**WYJAŚNIENIA I ZMIANA TREŚCI SWZ**

Dotyczy: postępowania o udzielenie zamówienia klasycznego prowadzonego w trybie podstawowym na podstawie art. 275 pkt 2 u.p.z.p. na zadanie pn.: „**PRZEBUDOWA OŚWIETLENIA NA OŚ. KOSMONAUTÓW W JELENIEJ GÓRZE** (zamówienie w formule „zaprojektuj i wybuduj”).

Nr nadany przez Zamawiającego: RZ.271.12.2024.

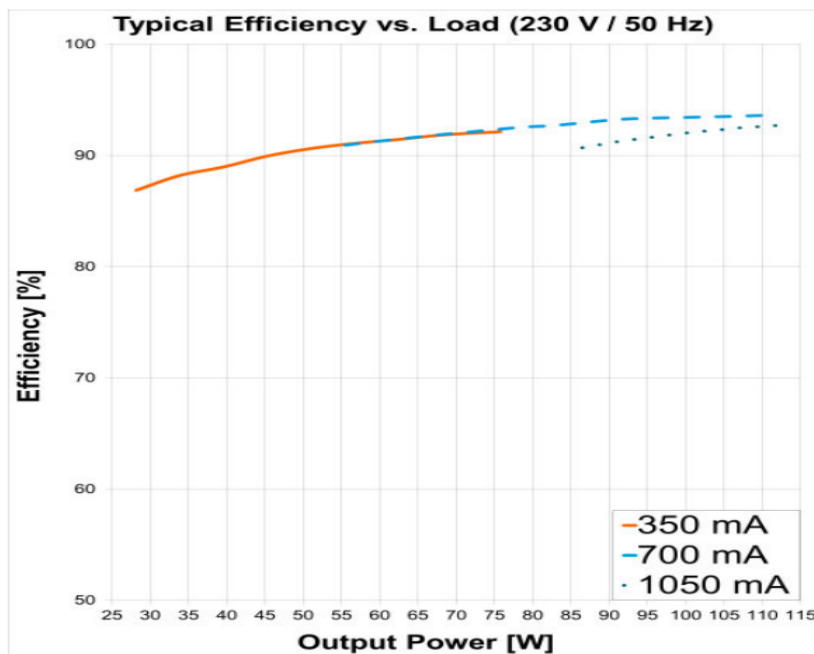
Wnosimy o przeanalizowanie przez Zamawiającego wymagań na bazie poniższej informacji, a następnie o dopuszczenie dla układu zasilającego m) efektywności zasilacza =>87%.

Wykonawca zweryfikował efektywność zasilaczy dla opraw oświetlenia ulicznego i drogowego dla mocy od 22 do 40 W, wiodących producentów zasilaczy OEM dostępnych na rynku, a wyniki tego badania przedstawia poniżej:

- TRIDONOC „Driver LCO 24W 200–1050mA 39V... ” moc 24 W, efektywność do 88%
- PHILIPS „Xi FP 22W 0.2-0.7A ...” moc 22 W, efektywność 87%
- OSRAM „OT 20/170...240/1A ...” moc 22 W, efektywność 87%
- SAMSUNG „SL-LU70140D4WW” moc 40 W, efektywność 89%

Warto w tym miejscu dodać, że producenci OEM dostarczają komponenty, z których następnie produkowane są gotowe produkty w postaci opraw oświetlenia ulicznego i drogowego. Z zamieszczonych informacji jednoznacznie wynika, że wiodący producenci nie są w stanie spełnić zapisów SWZ, co może doprowadzić do pozyskania niekorzystnej oferty przez Zamawiającego.

W ramach aktualnego zapisu Zamawiający dla opraw niezależnie od ich mocy wymaga efektywności zasilacza na poziomie minimum 95%, wartym podkreślenia jest fakt, że zgodnie z kartami katalogowymi producentów, efektywność zasilacza dotyczy sytuacji, w której działa on przy pełnym obciążeniu (zgodnie z poniższym wycinkiem z karty katalogowej).

W sytuacji, w której zasilacz o mocy znamionowej 75W zostanie zainstalowany w oprawie o mocy np. 50W, jego efektywność zgodnie z poniższym wykresem (wycinek karty katalogowej), będzie możliwa do osiągnięcia na poziomie ok 90,5%, co oznacza, że oprawa o mocy 50W w takiej konfiguracji nie spełnia zapisów SWZ.

Na bazie wyżej przytoczonych argumentów prosimy o potwierdzenie, że Zamawiający zaakceptuje oprawy w których efektywności zasilacza =>87%.

Działając na podstawie art. 286 ust. 1 i ust. 7 u.p.z.p. Zamawiający zmienia zapis OPZ (PFU) w zakresie efektywności zasilacza dla opraw oświetleniowych w ten sposób, iż ww. efektywność winna wynosić min. 87%.
